## Stellungnahme des Bau- und Ordnungsamtes zu den Auswirkungen zu einer Verschiebung/Vergrößerung des festgesetzten Baufeldes:

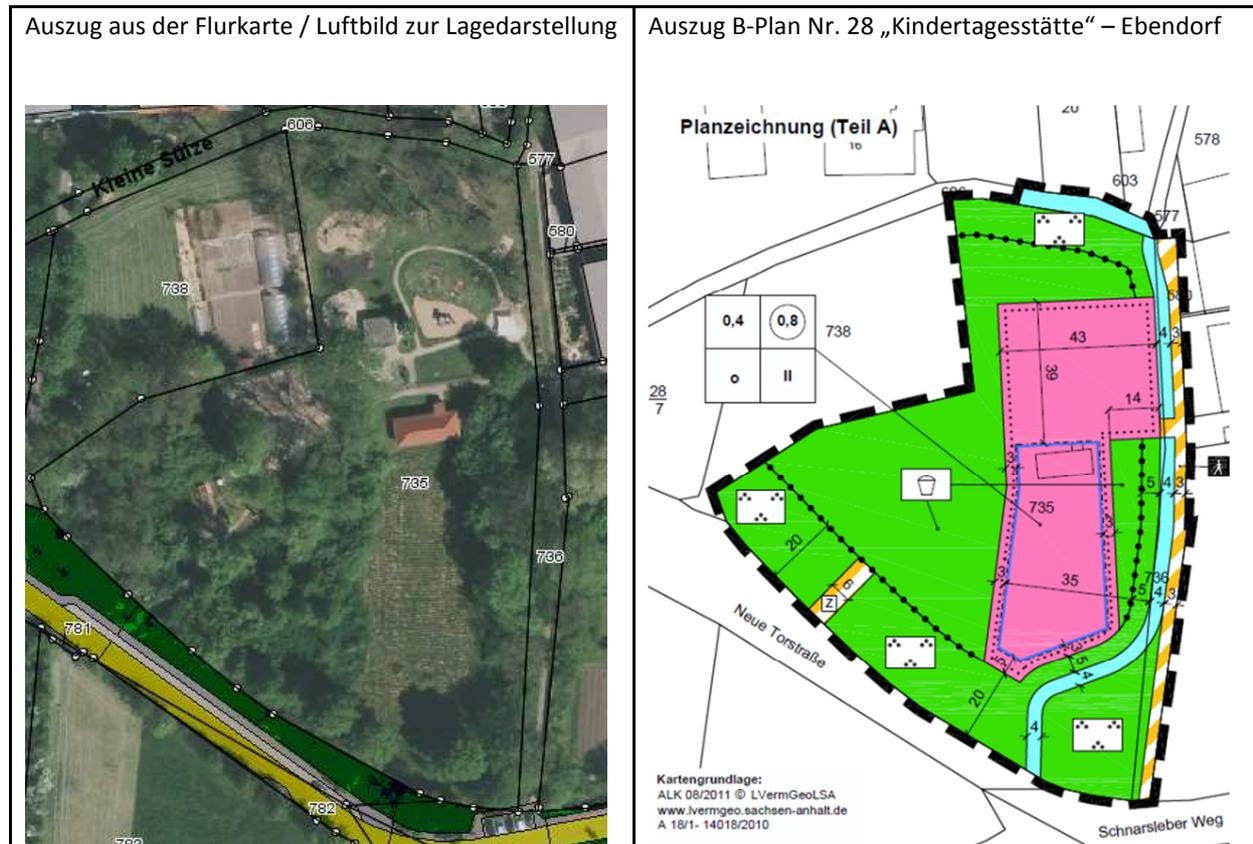
Eine Beibehaltung des Containers hätte zur Folge, dass sich der Ersatzneubau der Kindertagesstätte Ebendorf zwangsläufig nach Süden verschieben muss. Zusätzlich zur Berücksichtigung der Bestandtiefe sind die Abstandsflächen (Altbestand + Neubau) zu beachten. Es dürfte sich hierbei um ca. 13 m handeln. Diese Standortverlagerung des Ersatzneubaus hätte somit die Überschreitung der festgesetzten Baugrenze zur Folge und liegt in einem Bereich von schätzungsweise 10 m außerhalb der Baufläche.

Der Bereich südlich und westlich der derzeit festgesetzten Baufläche ist geprägt durch vorhandenen Baumbestand des ehem. Gutsparkes und wurde daher bauplanungsrechtlich als öffentliche Grünfläche / Zweckbestimmung Parkanlage festgelegt. Diese Fläche würde im maßgeblichen Abschnitt mindestens hälftig tangiert werden. Ferner würden erhebliche Beeinträchtigungen im Bereich der Grabenverlaufes auftreten.

**Diese Tatbestände würden grundsätzlich eine Bebauungsplanänderung erfordern.**

Abgesehen vom **zeitlichen Umfang (je nach Sitzungsfolge mind. 8 Monate) ist anzumerken ist, dass die Zielführung des Verfahrensausganges pauschal nicht erfasst werden kann.** Maßgeblich ist hierbei, dass die Fläche im (seinerzeit verbindlichen) Regionalen Entwicklungsplanes als Bestandteil des Vorbehaltsgebietes für den Aufbau eines ökologischen Verbundsystems „Bachabschnitte Große Sülze, Telzgraben“ gilt. *Dieser Belang wurde in Abstimmung mit der Unteren Naturschutzbehörde durch folgende Maßnahmen berücksichtigt: Der Standort der Kindertagesstätte wurde so eingeordnet, dass er sich südlich des vorhandenen Spielplatzes befindet. Der Gewässerrandstreifen wird hierdurch nicht eingeschränkt, sondern die Bebauung hält ausreichend Abstand vom Gewässer. Als Kompensationsmaßnahme soll ein kurzer Abschnitt der Kleinen Sülze geöffnet und der ökologische Verbund entlang des Autobahngrabens wieder hergestellt werden. Hierdurch entspricht der Bebauungsplan diesem Ziel der Raumordnung, indem er durch die Gewässerfreilegung diesen zurzeit unterbrochenen ökologischen Verbund wieder herstellt.* Fraglich erscheint, in wie weit eine Verschiebung des Baufeldes diesem Belang nach wie vor gerecht werden kann!
